前回までの委員会における 主な指摘事項とその対応

令和4年7月22日

国土交通省 中部地方整備局
庄内川河川事務所

10年間での土地利用の変化

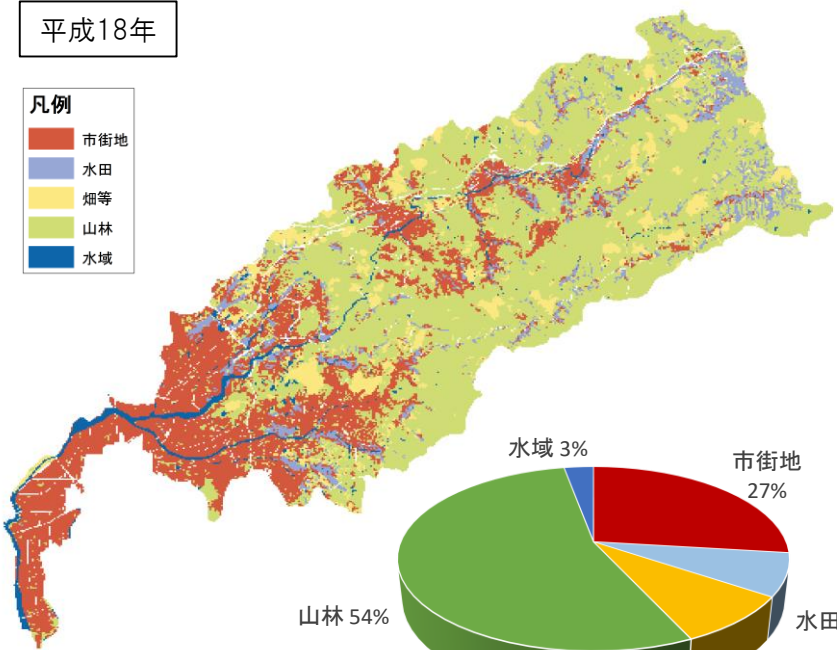
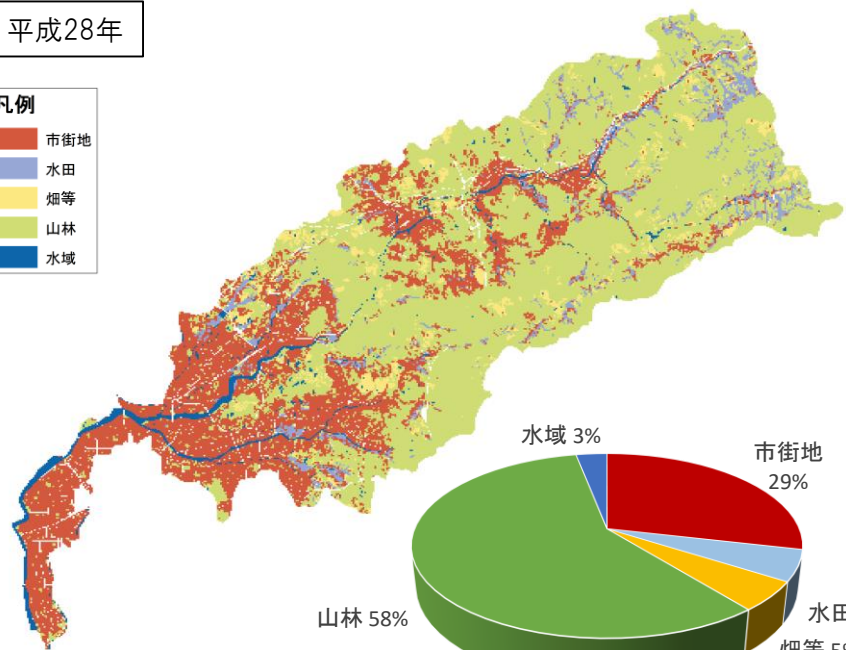
指摘事項	対応
1	土地利用の変化において、山林が増えている説明を簡潔に資料に記載すべき。	(本資料P2～4にて、説明)
2	令和3年8月出水は、平成12年東海豪雨、平成23年台風第15号と比較して雨の降り方がどのような違いがあり、河川整備がどのように進められてきたのか整理をお願いしたい。	(資料―5 P4～8にて、説明)
3	多治見市における浸水対策の効果について、河道掘削のみで80cmの水位低減があったということは妥当な数値か。	(資料―5 P10にて、説明)
4	令和3年8月出水について、情報発信等のソフト対策はどのような状況か。実際に避難に結びついたのか。	(資料―5 P13にて、説明)
5	異常洪水時防災操作とは何か、小里川ダムの洪水時の機能と通常の操作について、資料を作成していただきたい。	(本資料P5にて、説明)
6	今後、水位予測について、説明をいただく時間を設けてほしい。	(本資料P6～7にて、説明)
7	ポンプ運転調整ルールの運用開始以降、ポンプを停めたことはあるのか。実際にポンプを停めた場合は内水氾濫等の被害は起きなかったのか。 また、過去、東海豪雨などでポンプ場の浸水により排水が停止する被害はなかったか。被害があった場合、その後の対策はどうなっているか。	(本資料P8にて、説明)
8	河川環境調査について、経年的な変化についての分析はあるのか。出水時には定期的な調査に限らず環境変化のモニタリングを行うべき。	(本資料P9にて、説明)

- 整備計画策定時以降、市街地、山林は若干の増加傾向(それぞれ2%、4%増)、一方で水田、畑等は減少傾向(それぞれ2%、4%減)にあるが、流域全体としては大きな変化は見られません。
- 一方で、H18とH28の土地利用の判読方法が変化しており、上記の変化は、それによる影響も含まれています。
